改善箇所説明図

48V バッテリー管理システム

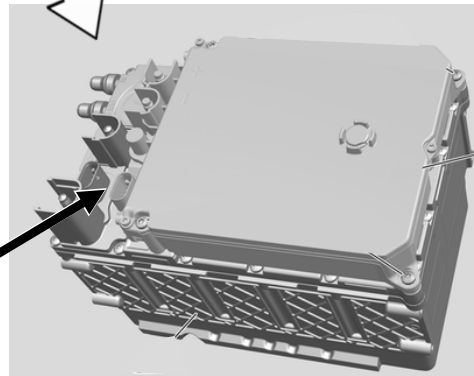
不具合発生箇所

- ① 48V スターターオルタネータを搭載した 48V バッテリー管理システムにおいて、制御プログラムが不適切なため、他のシステムとの同期不良が発生することがある。そのため、エンジンの始動遅れや、エンジン警告灯が表示されず一時的にエンジンが始動しない、又はエンジンが始動してもエンジン警告灯が点灯したままになるおそれがある。
- ② 48V スターターオルタネータを搭載した 48V バッテリー管理システムにおいて、制御プログラムが不適切なため、48V バッテリーの内部スイッチが入らずに電源供給が開始されないことがある。そのため、48V システムが起動せず、エンジン警告灯が点灯してエンジンが始動しなくなるおそれがある。

①②全車両、48V バッテリー管理システムの制御プログラムを対策プログラムに書き換える。

識別 : 車台番号の付近に黄色ペイントを塗布する
